AGÊNCIA NACIONAL DE TELECOMUNICAÇÕES

RESOLUÇÃO Nº 546, DE 1º DE SETEMBRO DE 2010.

Altera o Regulamento Técnico para Emissoras de Radiodifusão Sonora em Frequência Modulada.

ANEXO À RESOLUÇÃO Nº 546, DE 1º DE SETEMBRO DE 2010.

Figura 1

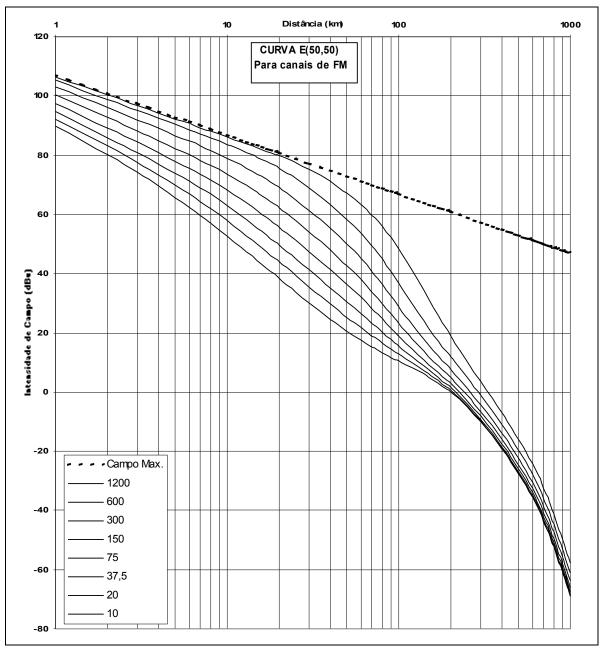
17) Substituir as curvas E(50,50) e E(50,10) da FCC pelas curvas E(50,50) e E(50,10) da Recomendação UIT-R P.1546

A curva E(50,50), Figura 1 do Anexo III, é utilizada para calcular as distâncias ao Contorno Protegido e às diferentes áreas de serviço; a curva E(50,10), Figura 2 do Anexo III, é utilizada para o cálculo dos sinais interferentes. A curva E(50,50) fornece os valores de intensidade de campo excedidos em 50% dos locais, durante 50% do tempo, e a curva E(50,10) fornece os valores de intensidade de campo excedidos em 50% dos locais e durante 10% do tempo. Estas curvas indicam os valores de intensidade de campo em dB acima de 1 μ V/m (dB μ), para uma ERP de 1 kW. Os procedimentos descritos nos itens 3.5.1.1 e 3.5.1.2 utilizam as Tabelas 1 e 2 do Anexo III, que contêm valores de intensidade de campo representados nas curvas E(50,50) e E(50,10), respectivamente.
